# 改善箇所説明図

## 基準不適合発生箇所

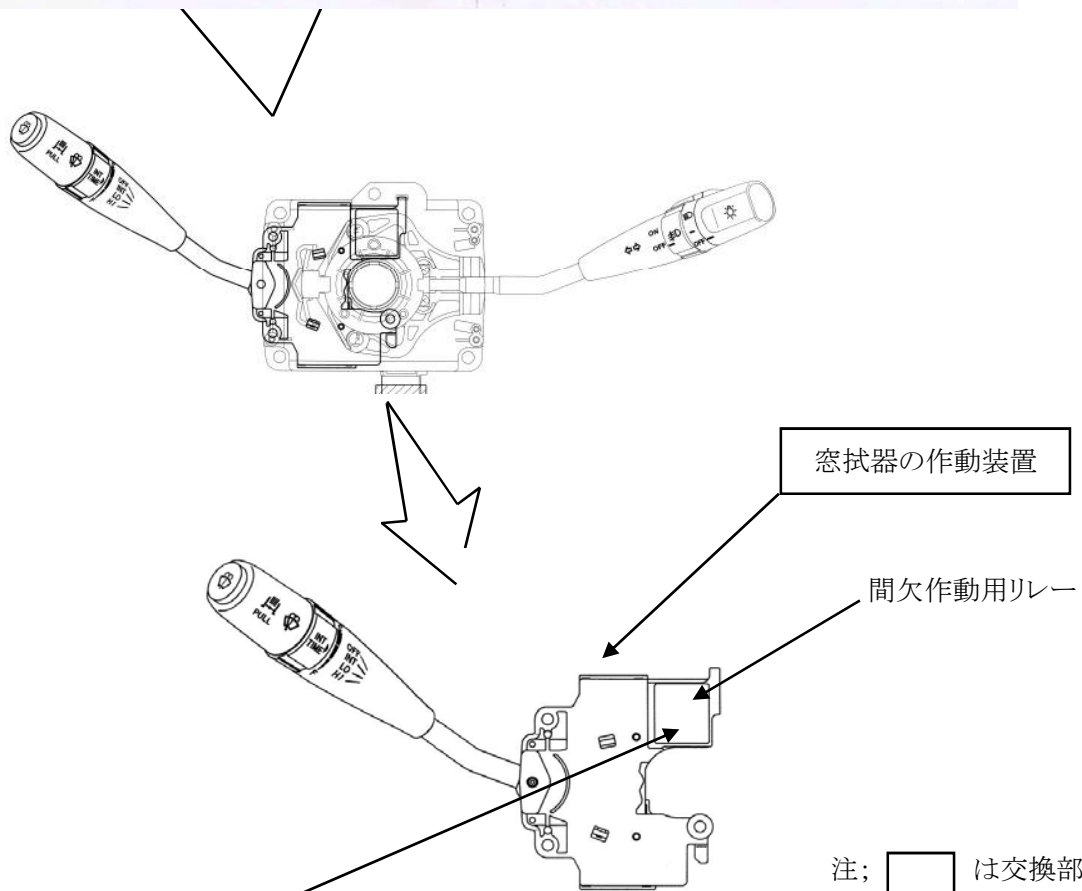
窓拭器の作動装置に内蔵されている間欠作動用リレー回路が不適切なため、間欠作動を繰り返した場合に、接点が過度に摩耗して、摩耗粉がリレー下部に堆積したり接点が脱落することがある。そのため、湿気を含んだ摩耗粉によるトラッキング、または、脱落した接点が接点間で短絡して、窓拭器の作動が不能になり、最悪の場合、窓拭器の作動装置が発火するおそれがある。

全車両、窓拭器の作動装置を対策品と交換する。

識別：改善済車両には車台番号打刻位置の下側に黄色ペイントを塗布する。
